Opinia Nr

169/18.

z wyniku przeprowadzonych oględzin-ekspertyzy urządzeń ogrzewczo-kominowych

w 67-200 Kędzierzyn-Koźle ul. SKARBOWA

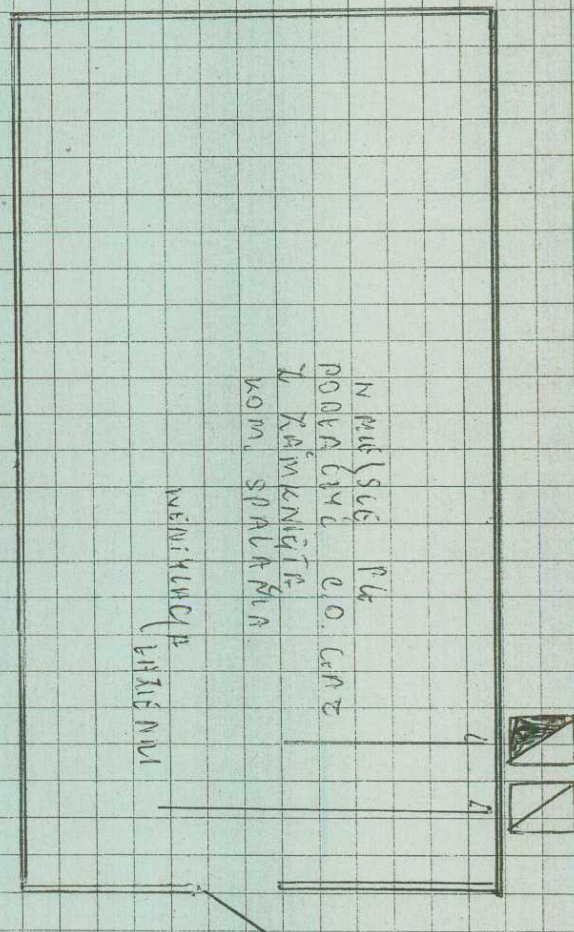
1. Przewód(y) Nr (patrz szkic na odwrocie) odpowiadają - nie odpowiadają wymaganiom niżej wymienionych przepisów i może (mogą) - nie może (nie mogą) być przeznaczone do podłączenia

KOTŁA C.O. GAZOWEGO DWUZIEMNEGO Z KAMINICIA

KOMIÓRA SPALNIA, GAZ KAMINIA WENTYLACJI WYCIĄGOWEJ

W POMIESZCZENIU ŁAZIENKI, WENTYLACJA WYCIĄGOWA

W POMIESZCZENIU KUCHNI - PRAWIDŁOWA

Inne uwagi: KOTŁO PODŁĄCZONE W MIEJSCU PO 3404 M
GASOWYM PODCIĄGOWACU WODY

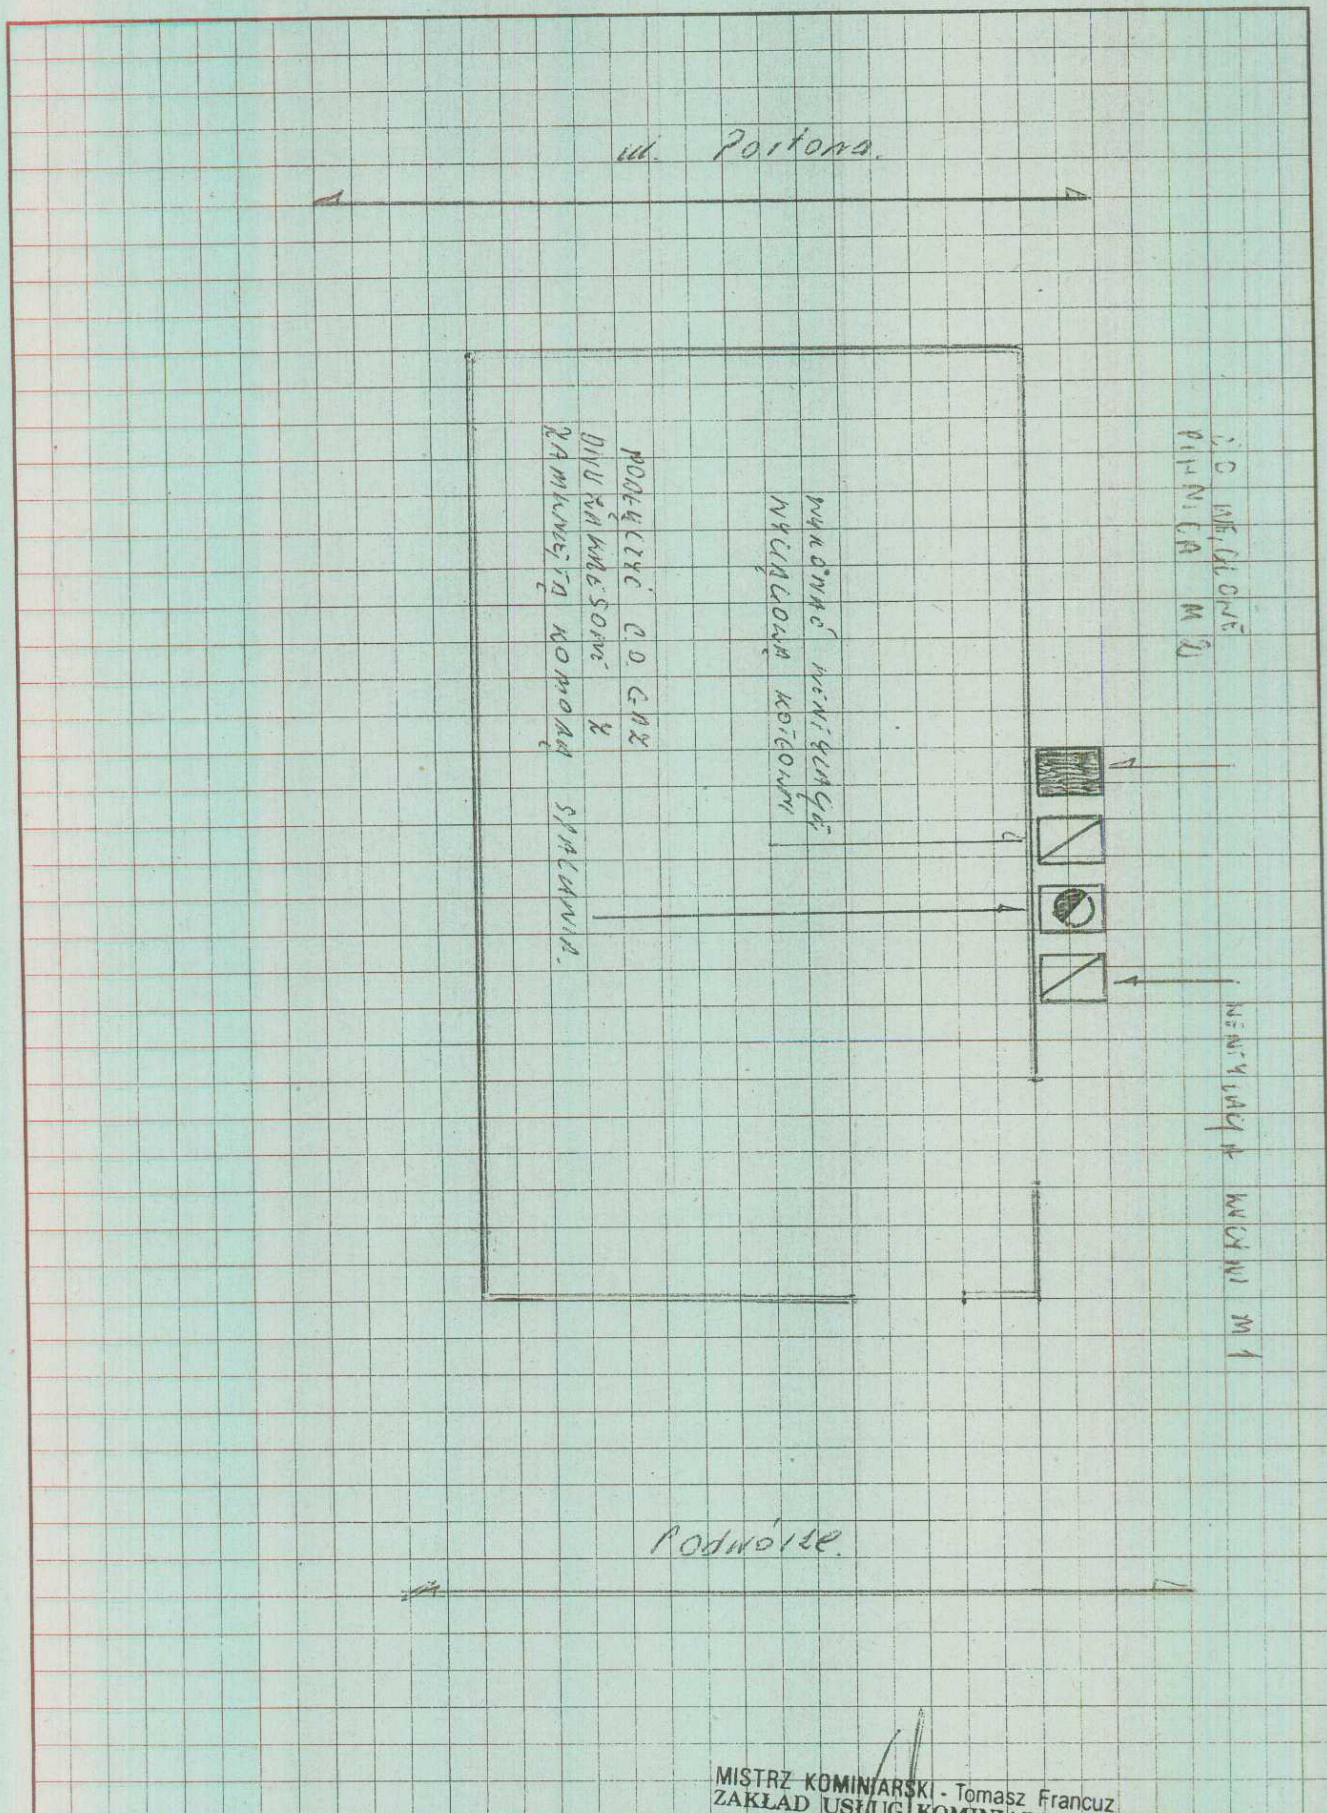
1. Przewód(y) Nr (patrz szkic na odwrocie) odpowiadają - nie odpowiadają wymaganiom niżej wymienionych przepisów i może (mogą) - nie może (nie mogą) być przeznaczone do podłączenia

KOTŁA C.O. GAZOWEGO ODRZĄDZAJĄCEGO

ZAMKNIĘTĄ KOMBINACJĄ SPALANIA Z PRZEZNACZENIEM

NA GAZ ZIEMNY GŁ-50 OBRZĘD KRAJOWY

WYKONYWANY W POMIESZCZENIU KOTŁA

WYKONYWANIE

PRACOWNIKÓW PRACOWNIKÓW SPALINOWEGO, ZABEZPIECZENIE

PRACÓW OCHRONY PRACOWNIKÓW ODDZIAŁOWANIE SPALIN

- SYSTEMEM KOMINOWYM S.P.S.

PO WYKONANIU PRACY WYKONYWANY

WYKONYWANY - ZŁOŻENIE DO ODBIORU KONCOWEGO
